Paris, le 2 août 2013

## Réponses aux questions des candidats relatives à l'appel d'offres portant sur la réalisation et l'exploitation d'installations photovoltaïques d'une puissance comprise entre 100 et 250kWc

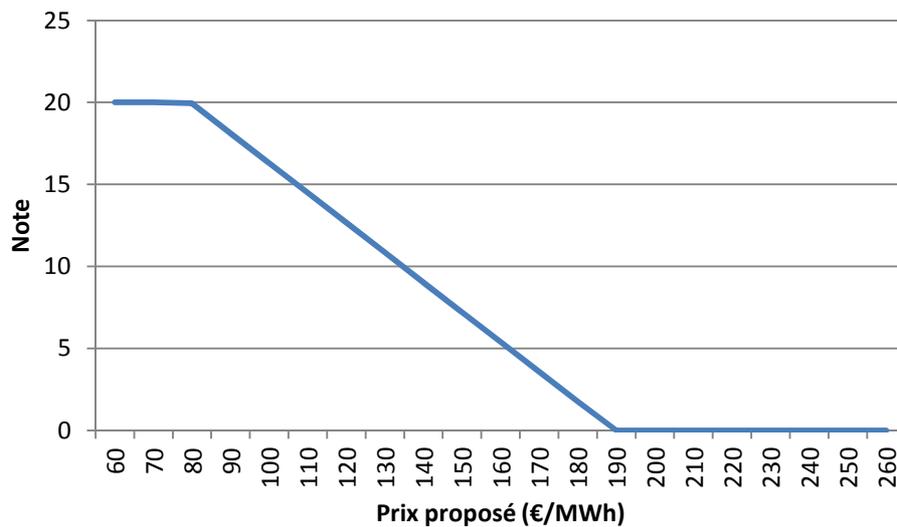
**Q6 [16/4/2013]** Serait-il possible d'avoir un graphique permettant d'évaluer la note en fonction du prix ? Est-ce qu'un prix donnant une note de zéro est éliminatoire ?

**R6** Le graphique ci-après résulte d'une stricte application de la formule donnée au paragraphe 5.2. du cahier des charges. Comme cela est précisé, une note nulle sur le critère prix est éliminatoire. La note étant arrondie au 10<sup>ème</sup> de point, une note nulle est attribuée à tout prix supérieur à 189,14 €/MWh.
